ASR 18/07  
AUTOSTRADA A3 SALERNO – REGGIO CALABRIA

LAVORI DI AMMODERNAMENTO ED ADEGUAMENTO AL TIPO 1<sup>a</sup> DELLE NORME CNR/80  
Dal km 153+400 al km 173+900  
MACROLOTTO 3 – PARTE 2<sup>^</sup>

PARTE GENERALE  
VERIFICA DI OTTEMPERANZA

Album di confronto opere d'arte

Viadotto Mezzana

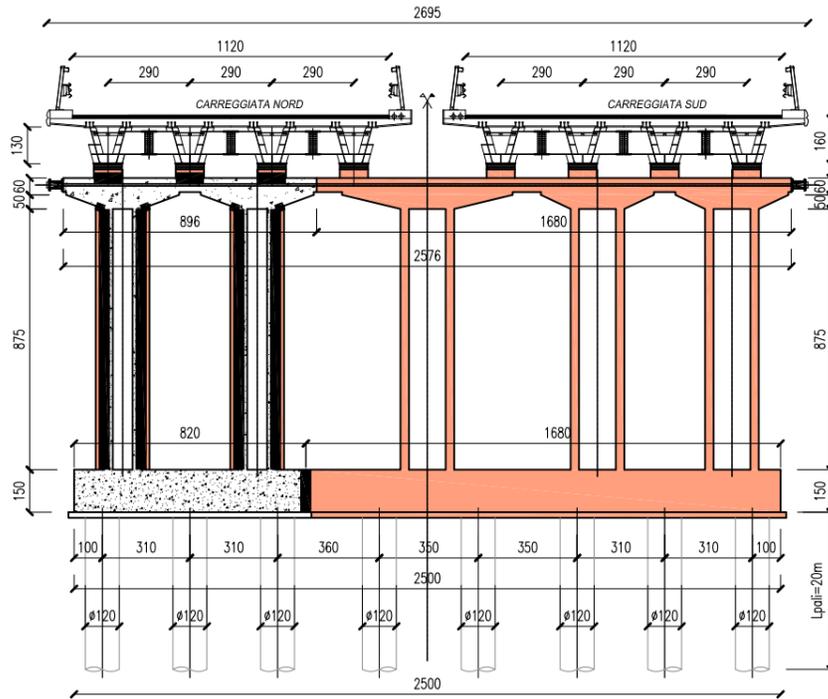
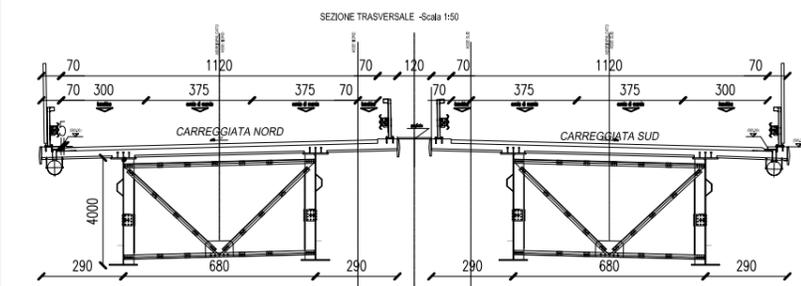
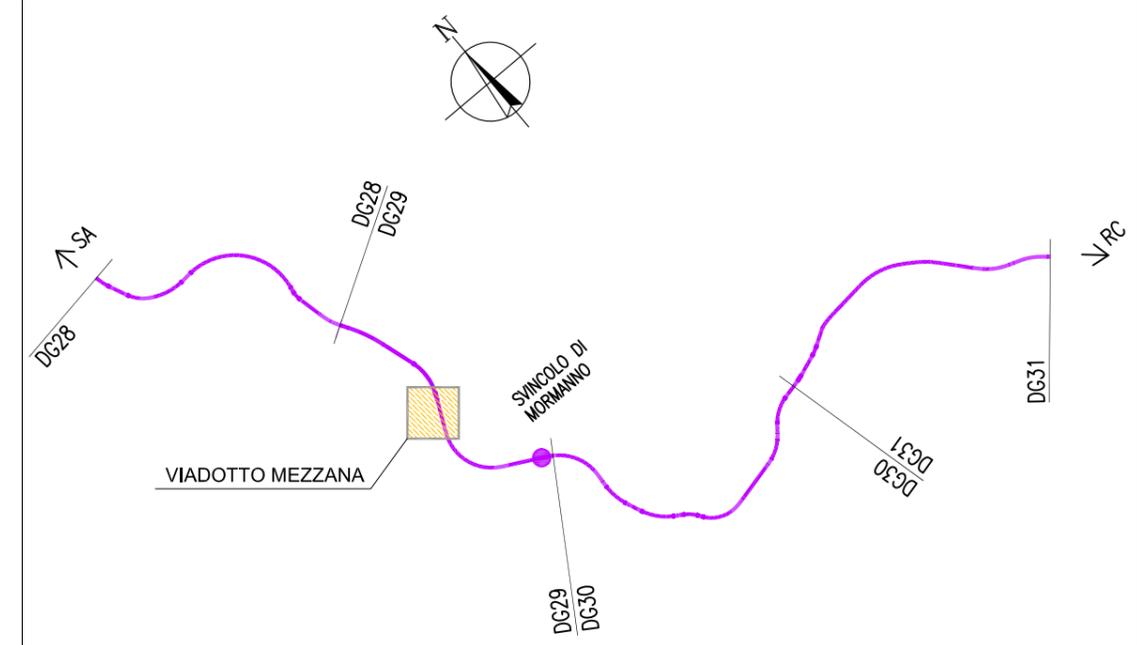
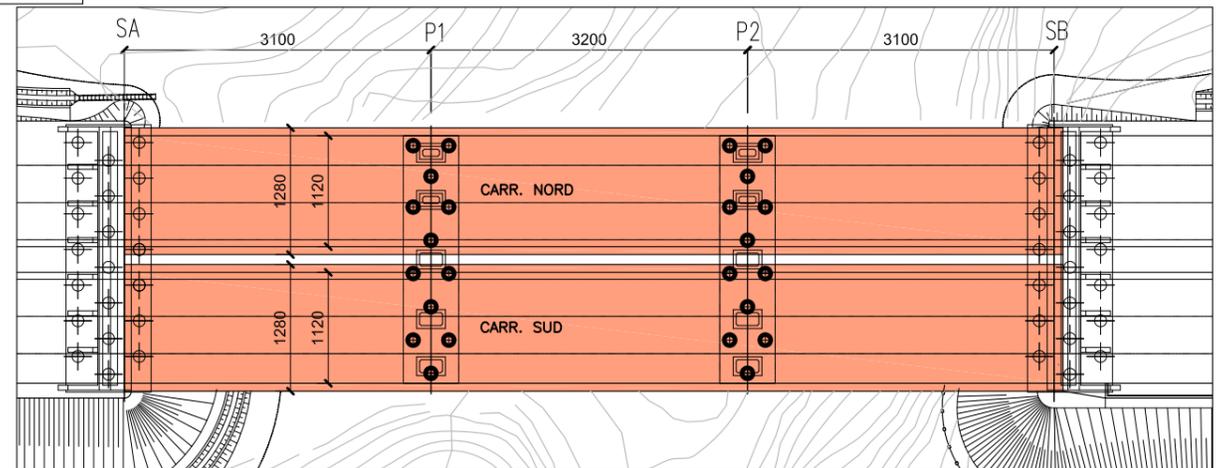
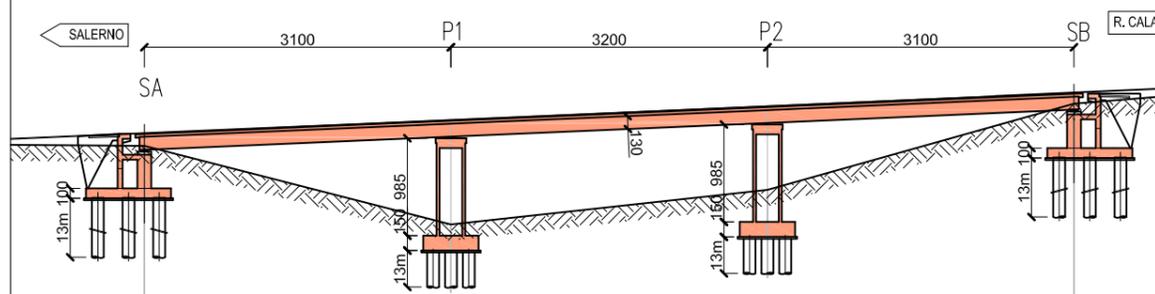
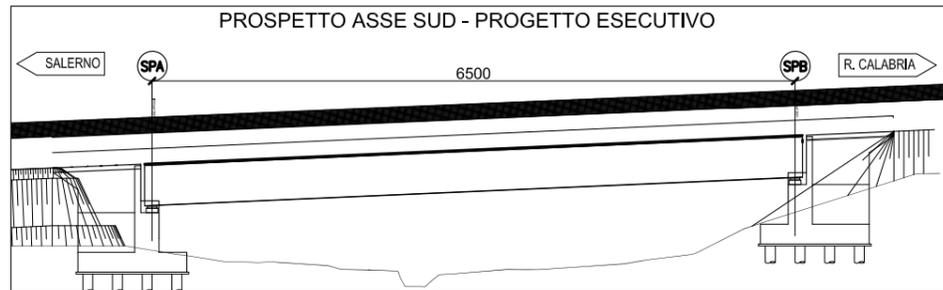
VIADOTTO MEZZANA	PROGETTO DEFINITIVO OGGETTO DI PRONUNCIA DI COMPATIBILITA' AMBIENTALE			PROGETTO ESECUTIVO			
	CARREGGIATA	LUNGHEZZA	STRUTTURA IMPALCATO	N.° CAMPATE	LUNGHEZZA	STRUTTURA IMPALCATO	N.° CAMPATE
NORD	94m	ACCIAIO-CLS	3	65m	ACCIAIO-CLS	1	
SUD	94m	ACCIAIO-CLS	3	65m	ACCIAIO-CLS	1	
DESCRIZIONE	STRUTTURA IMPALCATO CON PILE E SPALLE SU PLINTI CON PALI			- STRUTTURA IMPALCATO CON SPALLE SU PLINTI CON PALI			
ANALISI DI CONFRONTO	- LA PROPOSTA DEL PROGETTO ESECUTIVO MOSTRA UNA RIDUZIONE DEL NUM. DELLE CAMPATE E CONSENTE L'ELIMINAZIONE DELLE DUE PILE ESISTENTI ED AL CONTEMPO EVITA LA COSTRUZIONE DI DUE NUOVE PILE A TRIPLICE FUSTO CON EVIDENTE MINIMIZZAZIONE DEGLI IMPATTI.

Viadotto Pineta

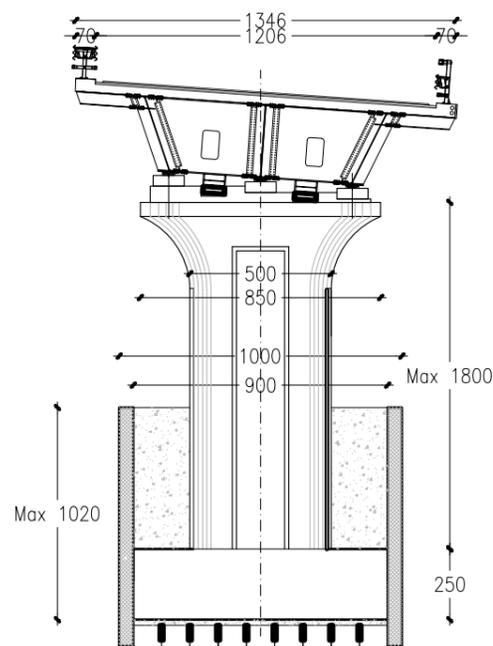
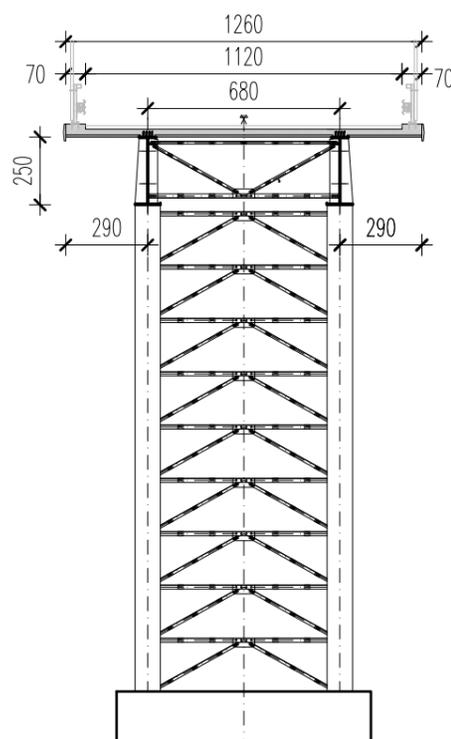
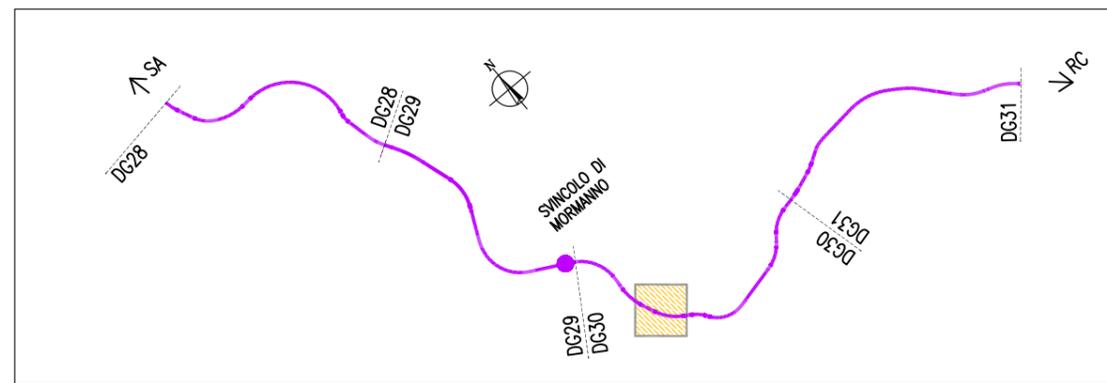
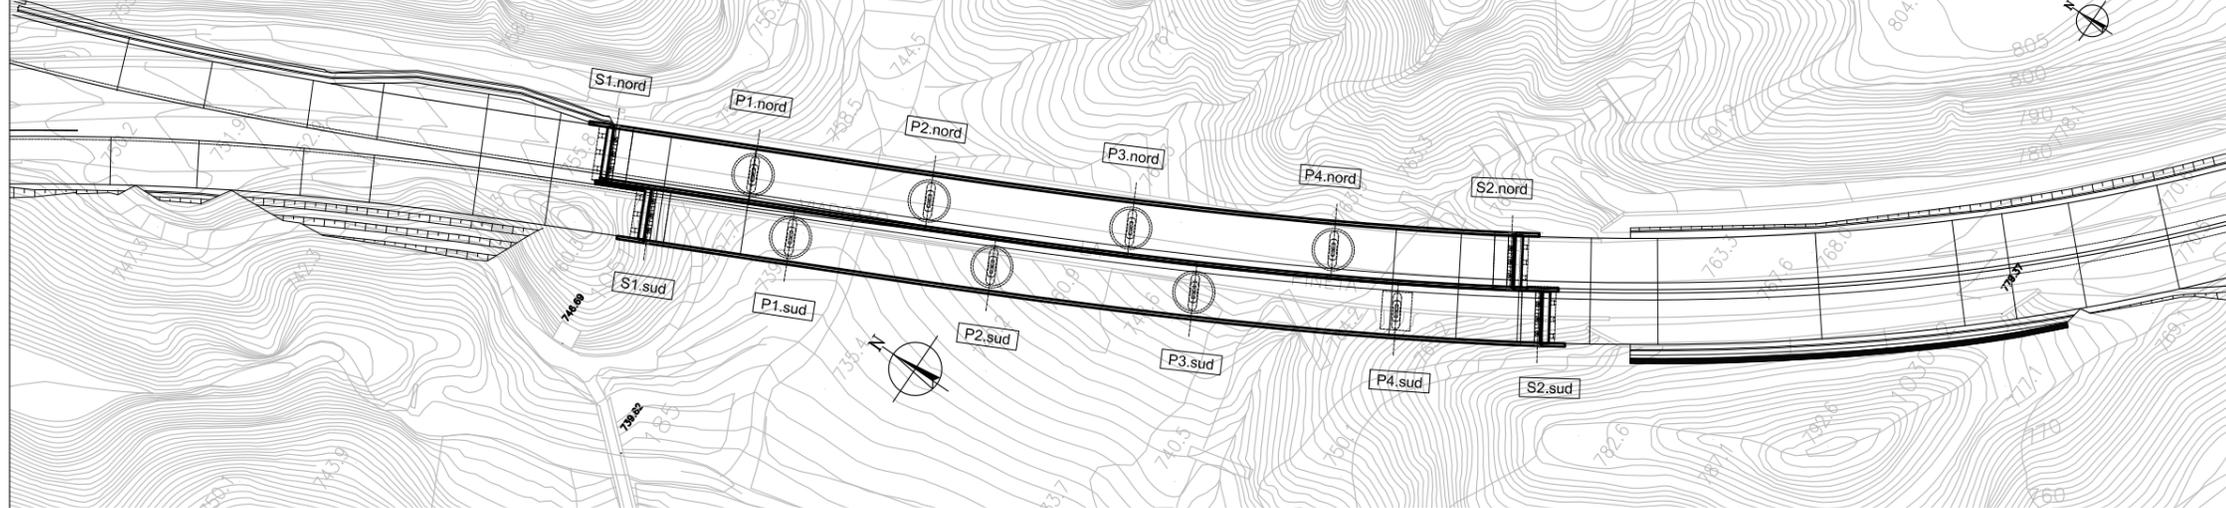
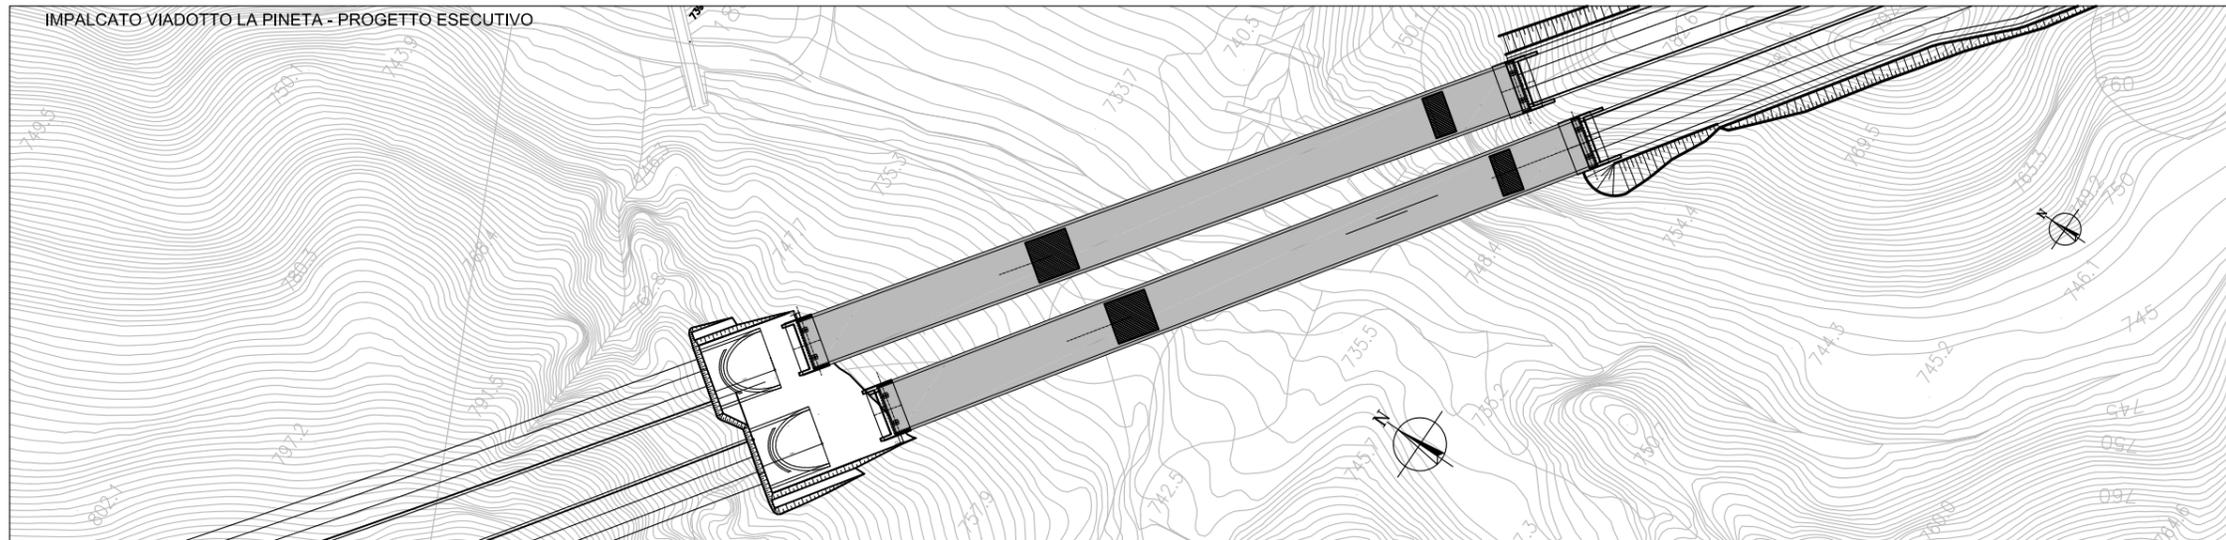
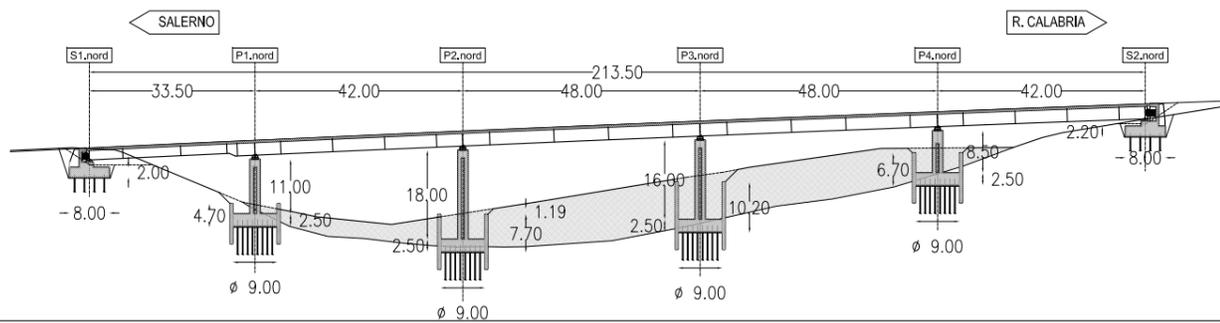
CARREGGIATA	LUNGHEZZA	STRUTTURA IMPALCATO	N.° CAMPATE	LUNGHEZZA	STRUTTURA IMPALCATO	N.° CAMPATE
NORD	213.5m	ACCIAIO-CLS	5	179m	ACCIAIO-CLS	3
SUD	211m	ACCIAIO-CLS	5	176.5m	ACCIAIO-CLS	3
DESCRIZIONE	STRUTTURA IMPALCATO COMPOSTO DA 5 CAMPATE CON PILE SU PLINTI CON MICROPALI E OPERE PROVVISORIALI COMPOSTE DA CORRONELLE DI MICROPALI			- STRUTTURA IMPALCATO AD ARCO TELAIO CON GAMBE METALLICHE INCLINATE A STRUTTURA RETICOLARE FONDATE SU PLINTO RETTANGOLARE - NUMERO CAMPATE ASSE NORD/SUD : 3/3		
ANALISI DI CONFRONTO	- LA PROPOSTA DEL PROGETTO ESECUTIVO MOSTRA UNA RIDUZIONE DEL NUM. DELLE CAMPATE. INOLTRE LA SOLUZIONE ARCO TELAIO OFFRE UN MINOR IMPATTO VISIVO E UNA MAGGIOR "PERMEABILITA" DAL PUNTO DI VISTA PERCETTIVO. - IMPORTANTE E' SOTTOLINERARE CHE LA RIDUZIONE DEL NUMERO DI PILE RIDUCE GLI IMPATTI DEGLI SCAVI DURANTE LA FASE DI CANTIERE

Book di confronto opere d'arte  
Viadotto Mancuso

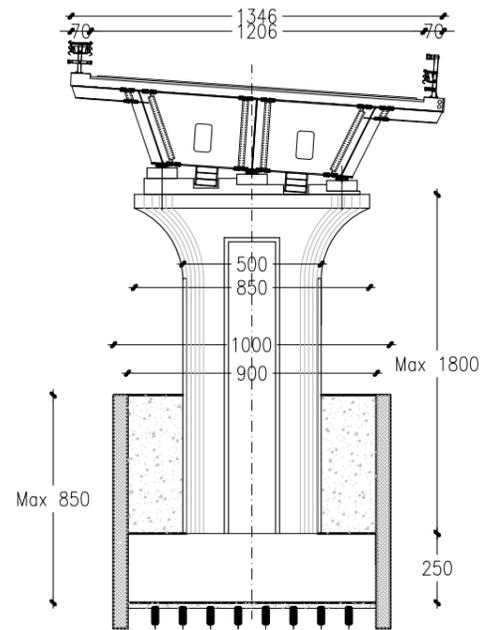
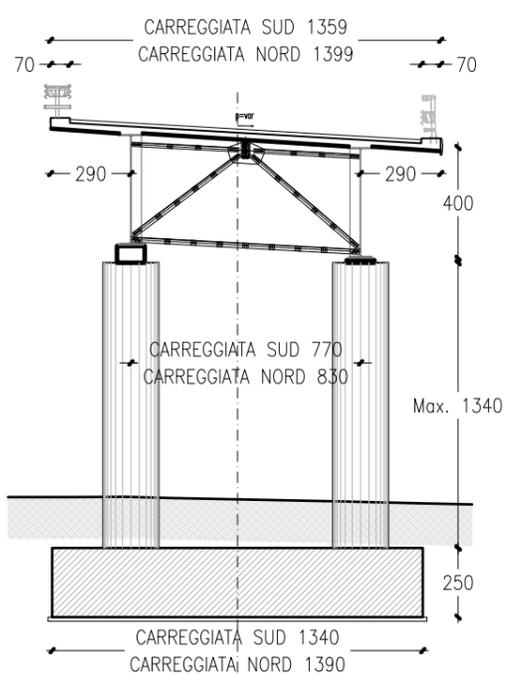
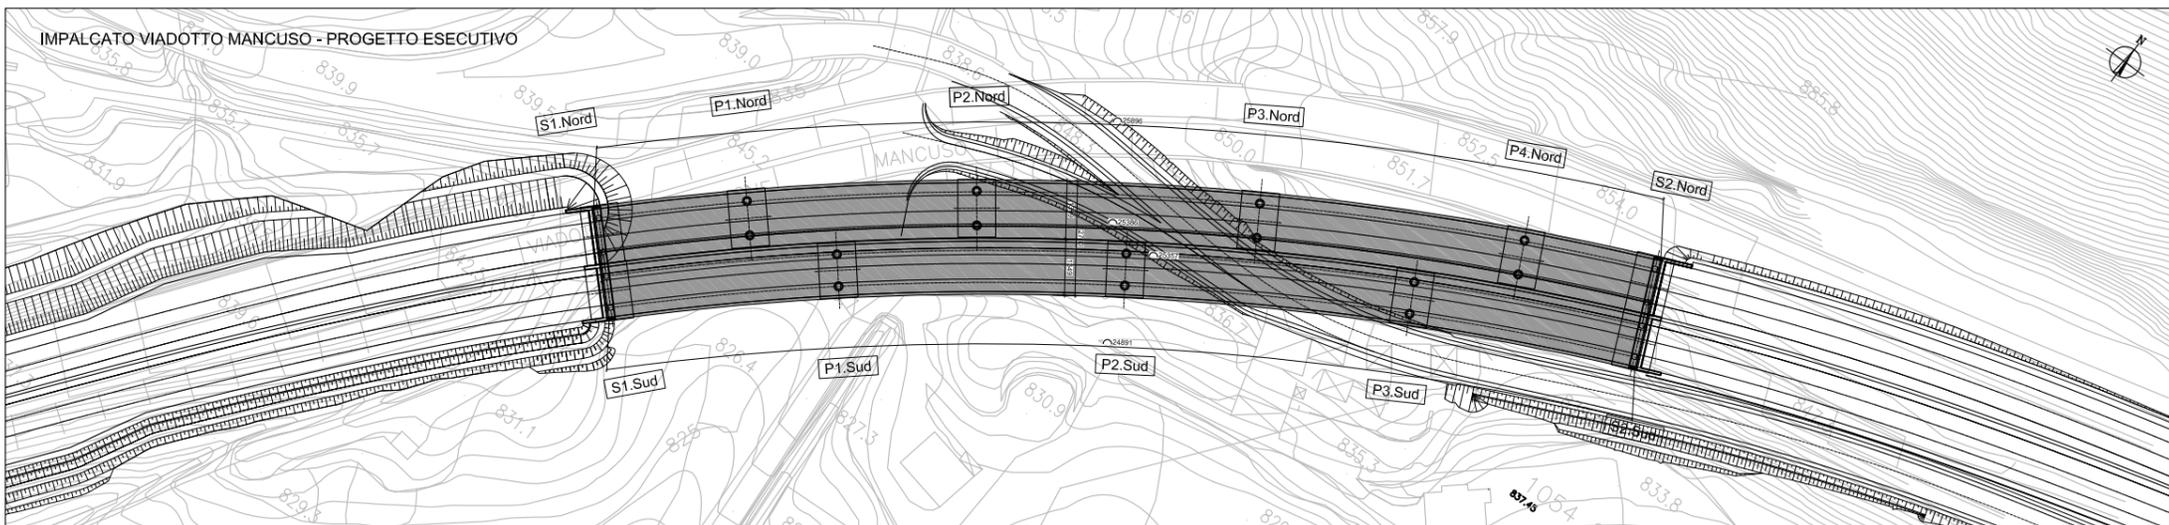
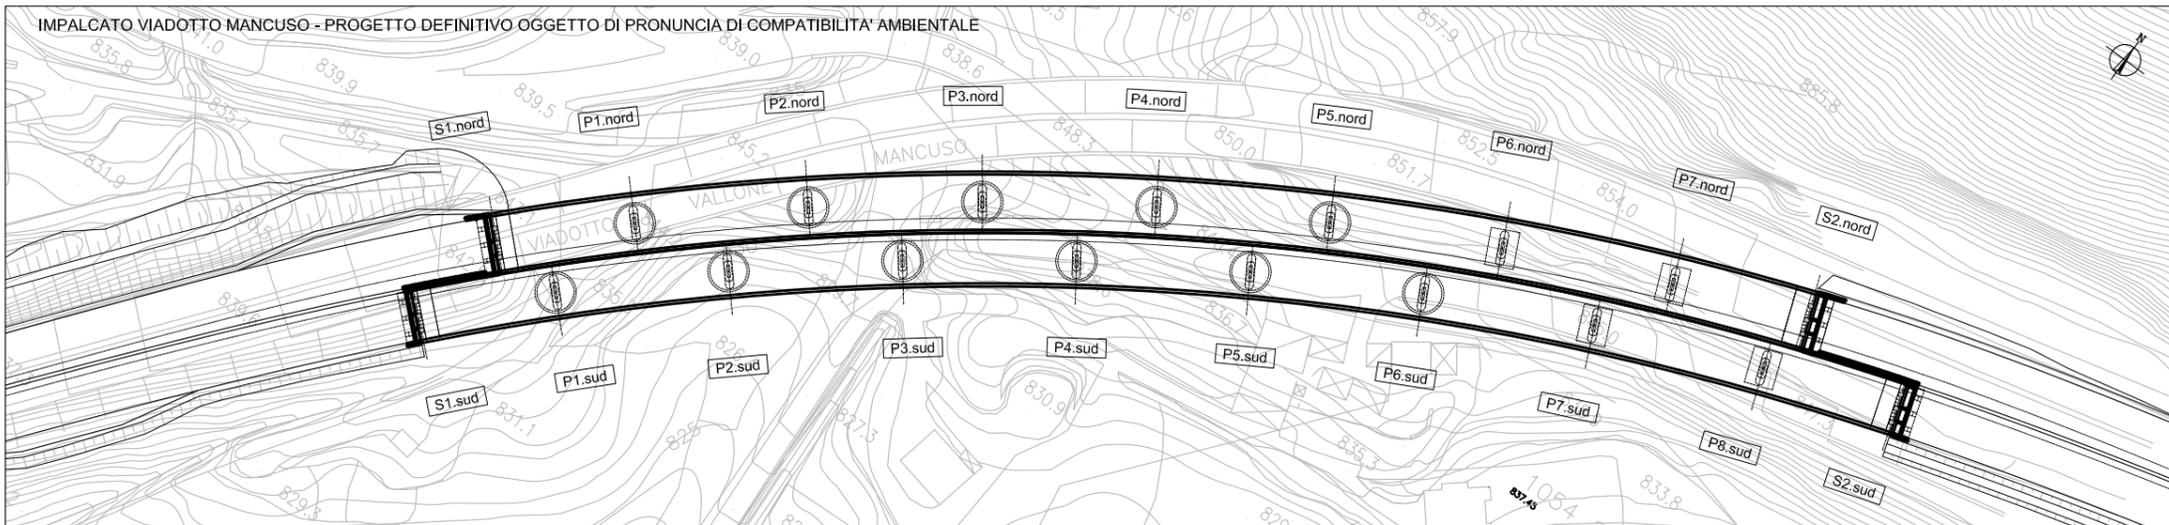
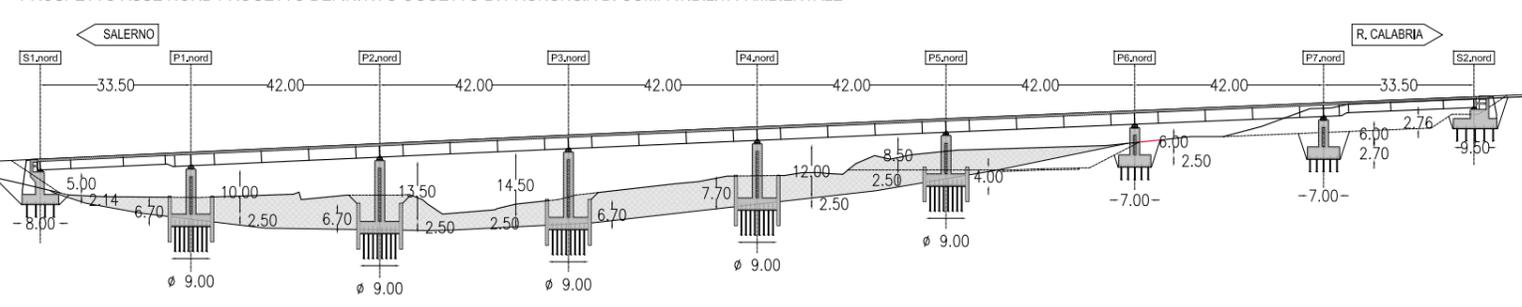
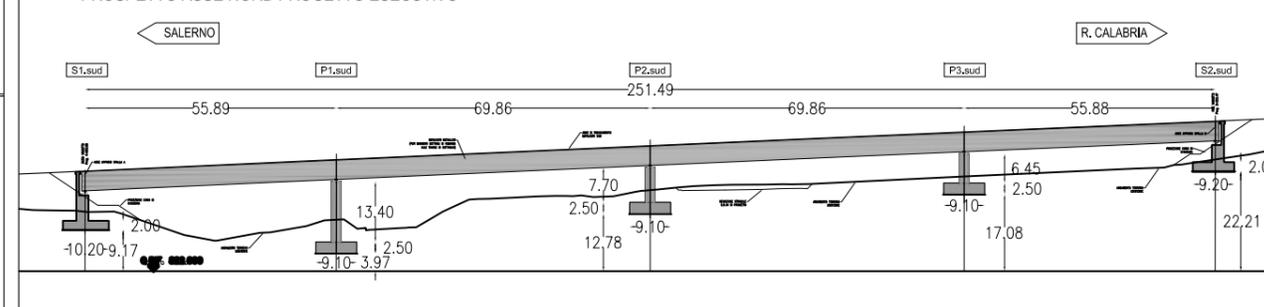
VIADOTTO MANCUSO	PROGETTO DEFINITIVO OGGETTO DI PRONUNCIA DI COMPATIBILITA' AMBIENTALE			PROGETTO ESECUTIVO		
	CARREGGIATA	LUNGHEZZA	STRUTTURA IMPALCATO	N.° CAMPATE	LUNGHEZZA	STRUTTURA IMPALCATO
NORD	319m	ACCIAIO-CLS	8	253.5m	ACCIAIO-CLS	5
SUD	361m	ACCIAIO-CLS	9	251.5m	ACCIAIO-CLS	4
DESCRIZIONE	STRUTTURA IMPALCATO COMPOSTO DA 819 CAMPATE CON PILE SU PLINTI CON MICROPALI E OPERE PROVVISORIALI COMPOSTE DA CORRONELLE DI MICROPALI CON PROFONDITA' MEDIA DI 7m			- STRUTTURA IMPALCATO CON FONDAZIONI COMPOSTE DA DOPPIO FUSTO CIRCOLARE SU PLINTO SENZA OPERE PROVVISORIALI - NUMERO CAMPATE ASSE NORD/SUD : 5/4		
ANALISI DI CONFRONTO	- LA PROPOSTA DEL PROGETTO ESECUTIVO MOSTRA UNA RIDUZIONE DEL NUM. DELLE CAMPATE, INOLTRE LA SOLUZIONE CON DOPPIO FUSTO CIRCOLARE OFFRE UN MINOR IMPATTO VISIVO E UNA MAGGIOR "PERMEABILITA' DAL PUNTO DI VISTA PERCETTIVO." - IMPORTANTE E' SOTTOLINERARE CHE LA RIDUZIONE DEL NUMERO DI PILE RIDUCE NOTEVOLMENTE GLI IMPATTI DEGLI SCAVI DURANTE LA FASE DI CANTIERE
